2025-127/1

Text vyjádření: Plochu v aktuálním platném ÚP SÚ HMP SV-C při ulici Pod Kotlářkou vyřadit z transformační plochy s rekreačním využitím 418/127/1818 a městské parkové plochy lesní a vymežit dle aktuálního stavu.

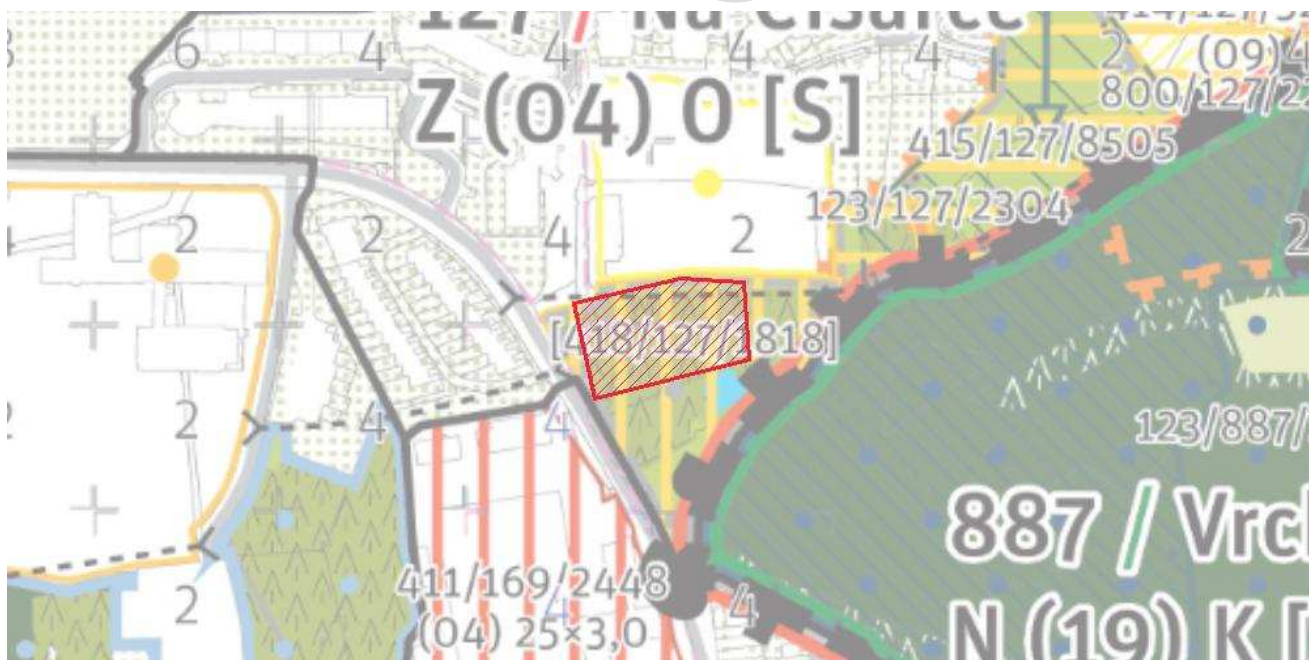
Text zdůvodnění: V ploše je již realizována zástavba. Stávající vymezení v návrhu MPP neodpovídá deklarované kontinuitě ve vazbě na stávající Územní plán sídelního útvaru hl. m. Prahy (ÚP SÚ HMP).
Pozn.: V rozvojových a transformačních plochách, u nichž je již realizovaný záměr součástí stavebního bloku, v návaznosti na informaci pořizovatele, že budou do MPP zaneseny ve vazbě na aktualizaci katastrální mapy, připomínky nepodáváme. V této ploše je ale stávající stav v rozporu s typem rozvojové plochy i nestavebního bloku.

2025-331/1

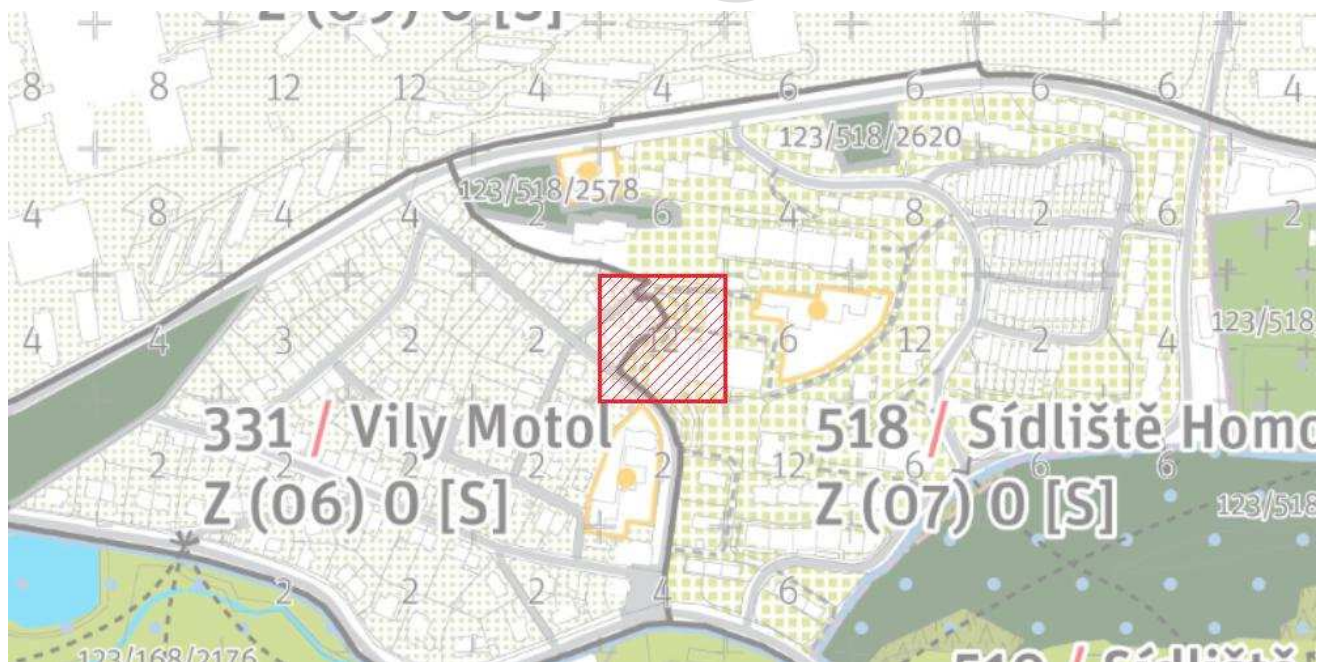
Text vyjádření: Požadujeme vyřešit nevhodný/nejasně aplikovatelný výškový rastr na hranici rozdílných lokalit.

Text zdůvodnění: Dle výkladu textové části ÚP, může být i ve stabilizovaném územím nad rámec "charakteru lokality" aplikován do ní zasahující výškový rastr. Jde částečně o systémovou připomínku, MPP by měl jasně limitovat výšky tam, kde je to v rozporu s charakterem lokality.
pozn.: V textové části došlo k doplnění Čl. 36, odst. (3), který řeší vazbu požadavků v části 3 (lokality a charakter území) na požadavky v části 4. (plochy a prostorová regulace), tato změna textové části má vliv na výklad, který i po tomto doplnění nepovažujeme za dostatečný a jednoznačný. Rozdělení těchto čtverců výškových hladin hranou lokality by mohlo být řešení, které by jednoznačně určilo výšky, respektovalo charakter lokality a nevedelo k pochybnostem a možnostem rozdílné interpretace. Ochranu charakteru zejména vilových lokalit považujeme za nezbytnou i na jejích okrajích při styku s lokalitami s odlišným charakterem.

2025-339/1

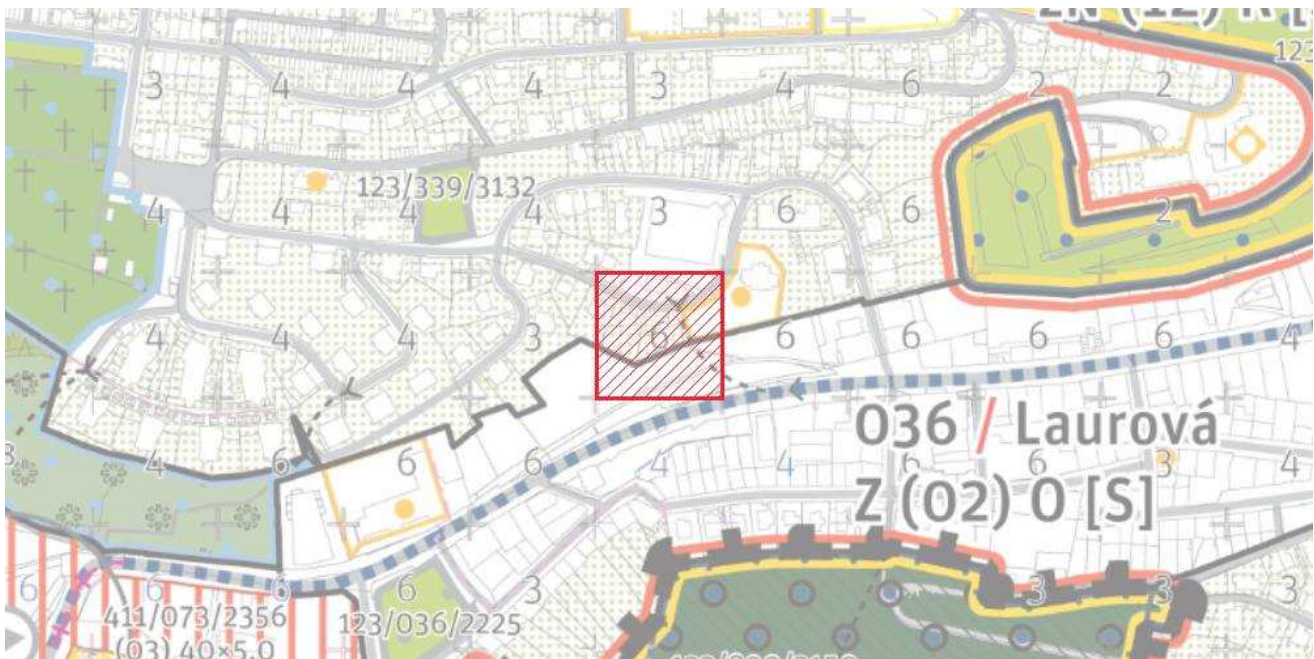
Text vyjádření: Požadujeme vyřešit nevhodný/nejasně aplikovatelný výškový rastr na hranici rozdílných lokalit.

Text zdůvodnění: Dle výkladu textové části ÚP, může být i ve stabilizovaném územím nad rámec "charakteru lokality" aplikován do ní zasahující výškový rastr. Konkrétně v ulici Nad Laurovou s dvojpodlažní zástavbou umožní stavby až šesti podlažních objektů, které jsou naopak, logické v sousední Radlické ulici. Jde částečně o systémovou připomínku, MPP by měl jasně limitovat výšky tam, kde je to v rozporu s charakterem lokality. pozn.: V textové části došlo k doplnění Čl. 36, odst. (3), který řeší vazbu požadavků v části 3 (lokality a charakter území) na požadavky v části 4. (plochy a prostorová regulace), tato změna textové části má vliv na výklad, který i po tomto doplnění nepovažujeme za dostatečný a jednoznačný. Rozdělení těchto čtverců výškových hladin hranou lokality by mohlo být řešení, které by jednoznačně určilo výšky, respektovalo charakter lokality a nevedlo k pochybnostem a možnostem rozdílné interpretace. Ochranu charakteru zejména vilových lokalit považujeme za nezbytnou i na jejích okrajích při styku s lokalitami s odlišným

charakterem.

2025-340/1

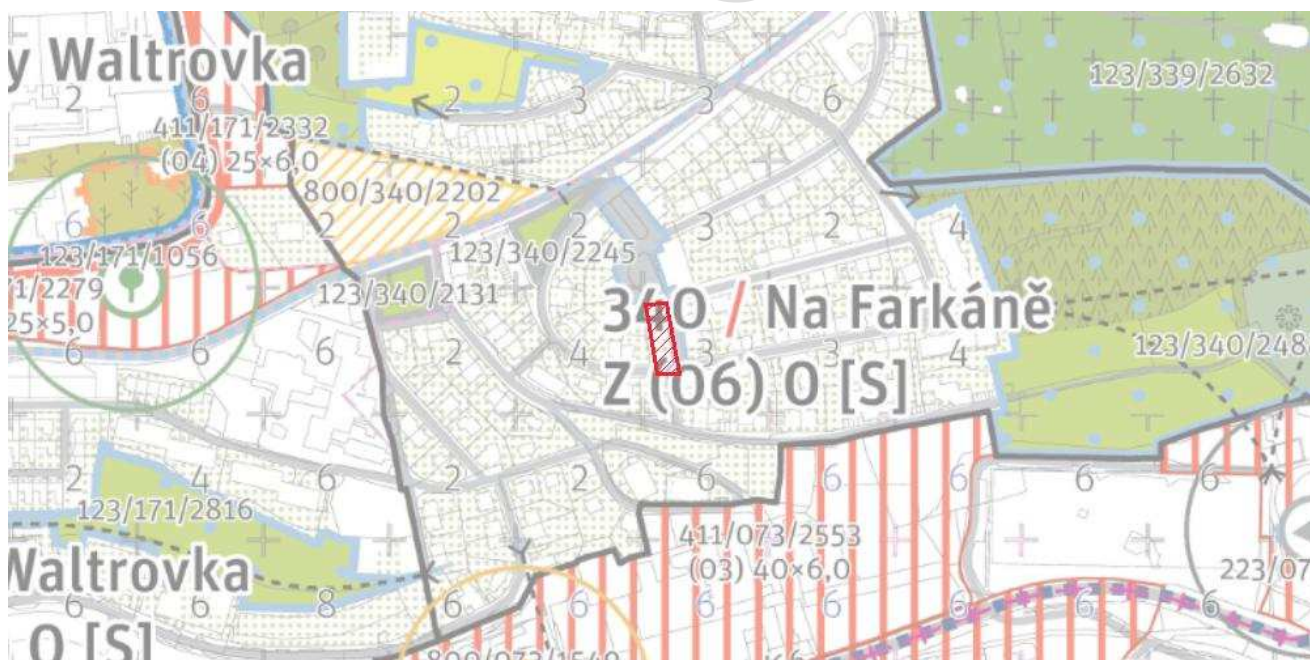
Text vyjádření: Požadujeme rozšířit plochu veřejného prostranství.

Text zdůvodnění: Dochází k redukci veřejných prostranství mezi jižními větvemi ulic Na Farkáně II a Na Farkáně III (poz. 536/5 k. ú. Radlice), tím dochází k narušení tradiční urbanistické struktury (změna v návrhu oproti MPP 2022). To je podtržené i nevhodně zvolenou výškovou hladinou 4 zatímco v okolí jsou jen stavby s výškami 2, max. 3 RNP. Záměr na pozemku parc. č. 536/5 k. ú. Radlice byl odmítnut usnesením RMČ/35/996/2023 ze dne 18.09.2023. Historický vývoj v území je zmapován v podnětu na Rozšíření památkové zóny Smíchov viz <https://www.praha5.cz/rozvoj-uzemi/podkladove-studie-a-dokumentace-mc/rozsireni-pamatkove-zony-smichov/>.

2025-529/2

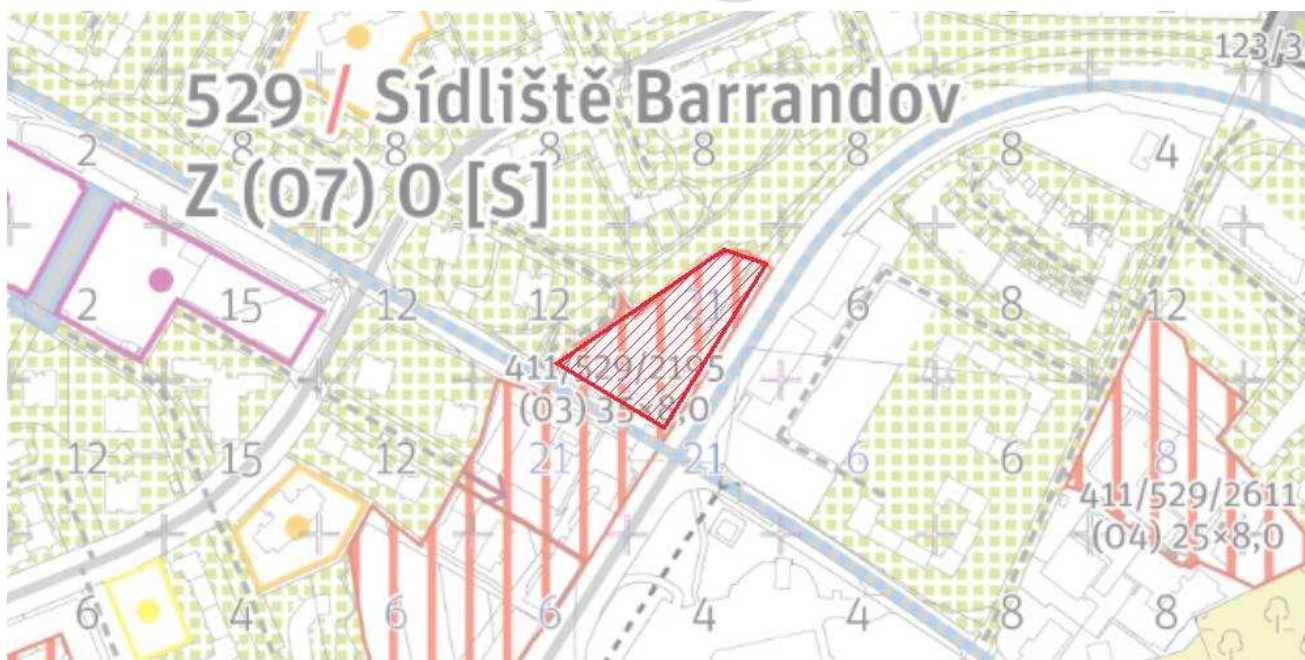
Text vyjádření: Požadujeme vrátit označení "parkoviště" do transformační plochy 411/529/2195.

Text zdůvodnění: V sídlištních strukturách byly v době jejich vzniku pro řešení dopravy v klidu budovány rozsáhlé plochy parkovišť, které dodnes slouží rezidentům a jejich kapacity jsou plně využívány. Umožnění navýšení stávajících kapacit parkování nad rámec PSP v této ploše je důležité pro zajištění fungování sídliště. Záchytný dům je potvrzen studií Triangl - Hogerova, Štěpařská, K Barrandovu, která je podkladovou studií k pořizovaným změnám (nejedná se o P+R, ale o parkování pro stávající rezidenty jako součást objektu ve formě kapacit nad rámec PSP), požadavek je nalezení nástroje, který by stávající funkci parkování pro navazující sídliště v této ploše ochránil a garantoval.

2025-529/4

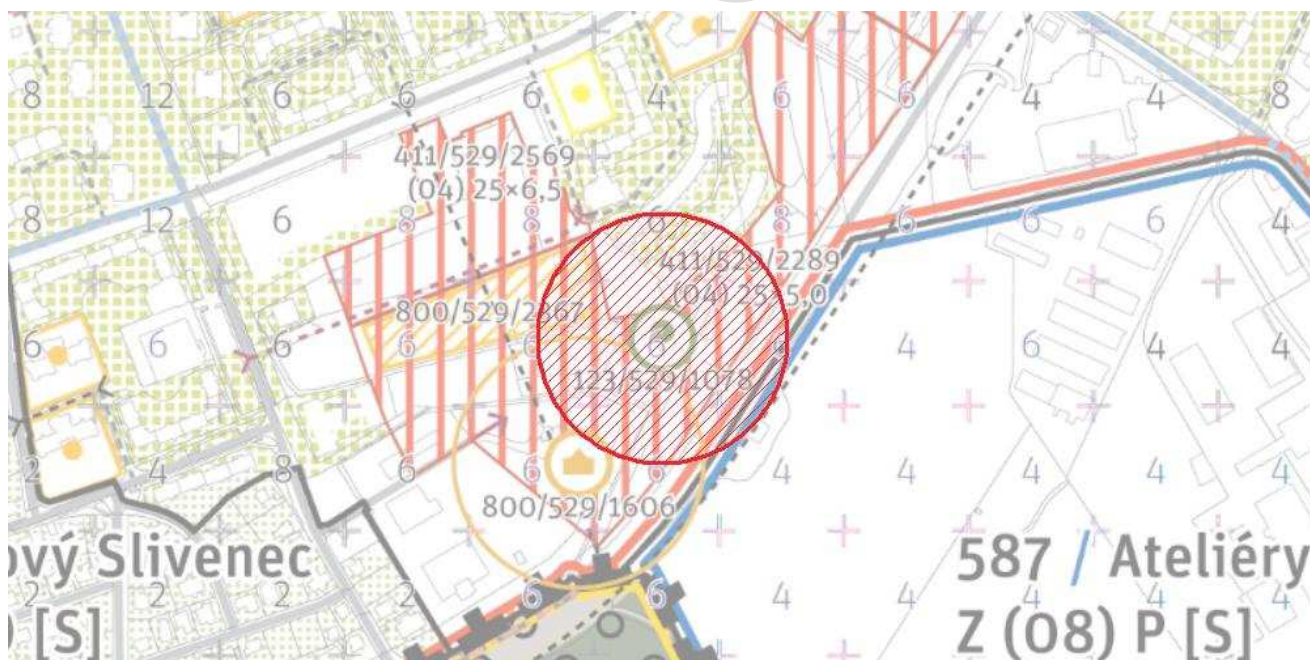
Text vyjádření: Požadujeme vymezení parku dle studie Triangl a pořizené Z 3552.

Text zdůvodnění: Studie Triangl - Hogerova, Štěpařská, K Barrandovu je podkladovou studií k pořizovaným změnám. Studie stanovila přesné umístění parku. Zjednodušené zakreslení parku pouze bodem neumožňuje realizovat plochu v rozsahu ani poloze vymezené touto studií. Řešení v MPP neodpovídá pořizené Z 3552.

2025-529/5

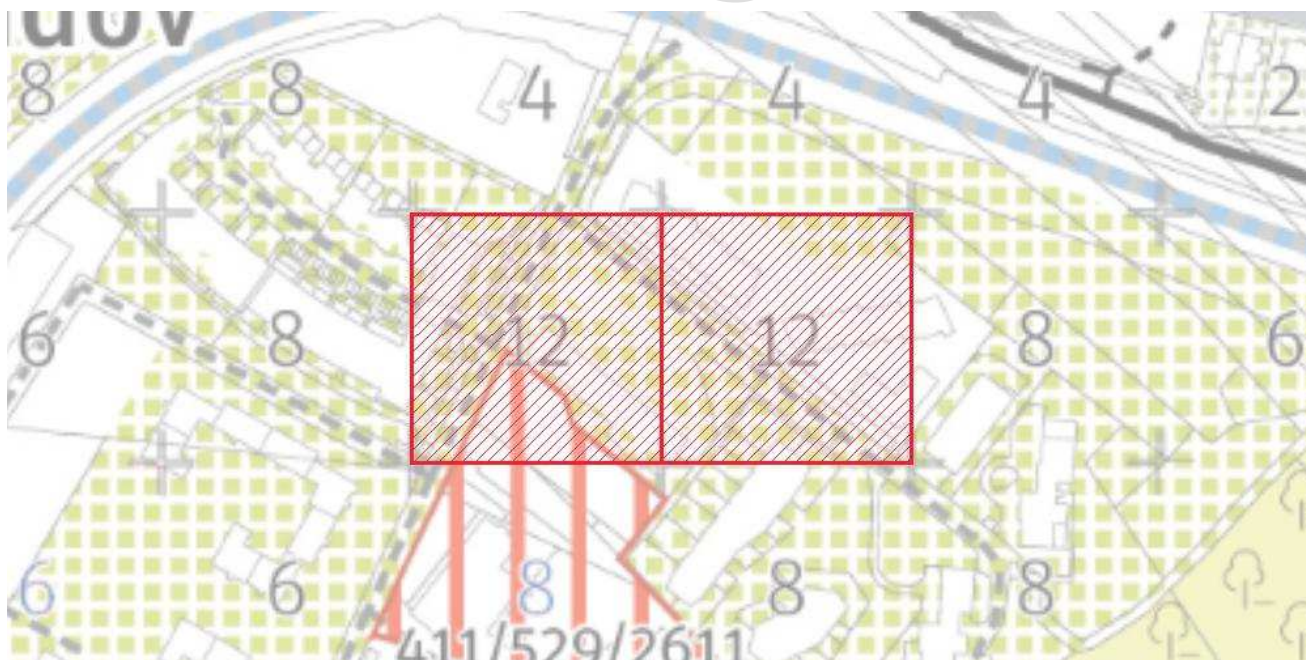
Text vyjádření: Požadujeme snížit výškovou hladinu u ulic Geologická/Devonská z 12 na 8.

Text zdůvodnění: Navržená výšková hladina neodpovídá skutečnosti. Transformační plocha, která do této výškové regulace zasahuje 411/529/2611 má Vz 8, navrženou výškovou hladinu v tomto místě tedy považujeme za neopodstatněnou.
